Stellungnahme zum Szenariorahmen für die Netzentwicklungspläne Strom 2030 (Januar 2016)

Stellungnahme zu Szenariorahmen 2030

Abbildung 1 : Effekte einer Verzögerung der Treibhausgas-Emissions-Reduktion.

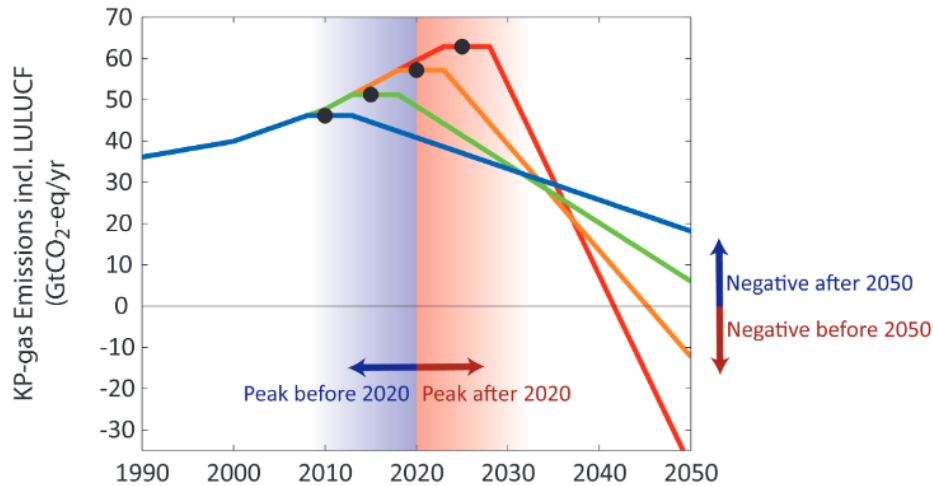
Daher fordern wir die Bundesnetzagentur hiermit auf sicherzustellen, dass der Szenariorahmen wie oben beschrieben an die Beschlüsse der COP 21 angepasst wird. Handelt die Bundesnetzagentur nicht umgehend, würde sie damit aktiv die Umsetzung der COP 21 Beschlüsse verhindern, wie aus Abbildung 1 ersichtlich wird.
